**Европейская экономическая комиссия****Комитет по внутреннему транспорту****Всемирный форум для согласования правил  
в области транспортных средств****Рабочая группа по вопросам освещения  
и световой сигнализации****Восемьдесят восьмая сессия**

**Правила ООН, касающиеся установки:****Правила № 48 ООН (установка устройств освещения  
и световой сигнализации)****Предложение по дополнению к поправкам серий 06, 07  
и 08 к Правилам № 48 ООН****Представлено экспертами от Международной группы экспертов  
по вопросам автомобильного освещения и световой сигнализации\***

#### Символы и схемы для использования в качестве проекций в помощь водителю и пояснения для предупреждений/привлечения внимания

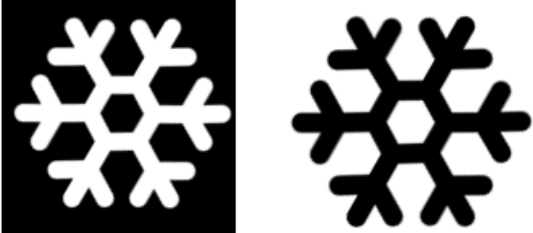
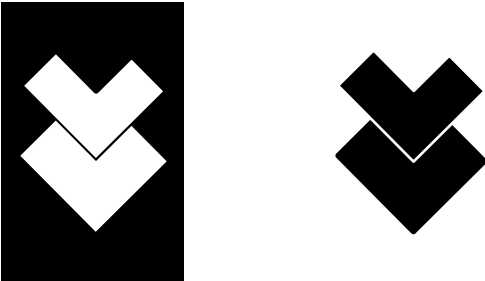
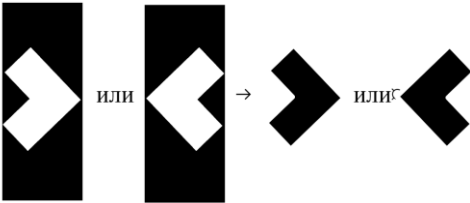
Символы и схемы	Вариант использования	Условия и замечания
	<p>Предупреждение о скользких участках дороги</p>	
	<p>Предупреждение об опасности столкновения</p>	<p>Срабатывают, когда относительная скорость превышает 30 км/ч и время риска столкновения составляет меньше 1,4 с.</p> <p>Допускается мигание с частотой 4,0 Гц +/- 1,0 Гц.</p>
	<p>Предупреждение о встречной полосе движения</p>	<p>Активируются, когда транспортное средство выезжает на дорогу с односторонним движением или на шоссе в противоположном направлении.</p> <p>Допускается мигание с частотой 4,0 Гц +/- 1,0 Гц.</p>
	<p>Предупреждение об удержании в полосе движения</p>	<p>Активируются, если транспортное средство непреднамеренно покидает свою полосу движения.</p>
	<p>Прогнозируемая траектория</p>	<p>Могут преобразоваться в соответствии с прогнозируемой траекторией движения транспортного средства.</p> <p>Не должны мигать.</p>
